耐湿性レベル (MSL) の品質モニタにおいて、鉛フリーの FTG256 パッケージ製品に、レベル 3 の鉛フリー モイスチャリフロー条件を満たさない製品があることが確認されました。これらのデバイスに使用したパッケージ基板中に、レベル 3 を満たしていないロットが確認されました。従いまして、暫定的にこれらのデバイスの MSL を、JEDEC STD-020C に準じてレベル 3 からレベル 5 に変更致します。

この通知は、英語版 (XCN06003、バージョン 1.0、2006 年 1 月 30 日発行) を翻訳したものです。

図 1: パッケージのトップ マーク例

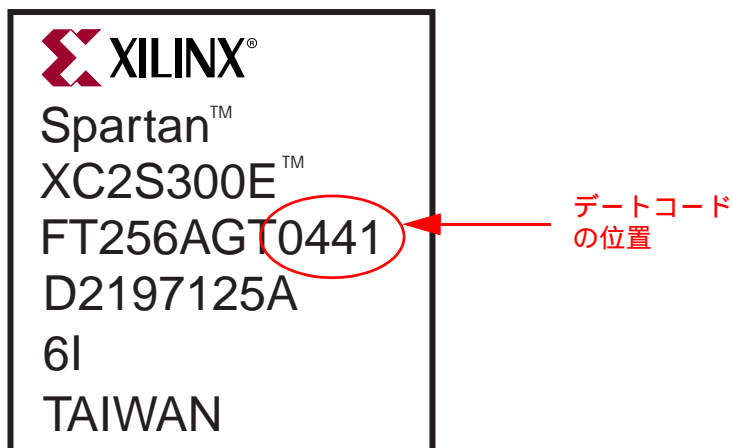
表 1 の該当製品をレベル 3 に戻した場合のデータ コードは、パッケージのトップ マークに記載されます。図 1 に例を示します。
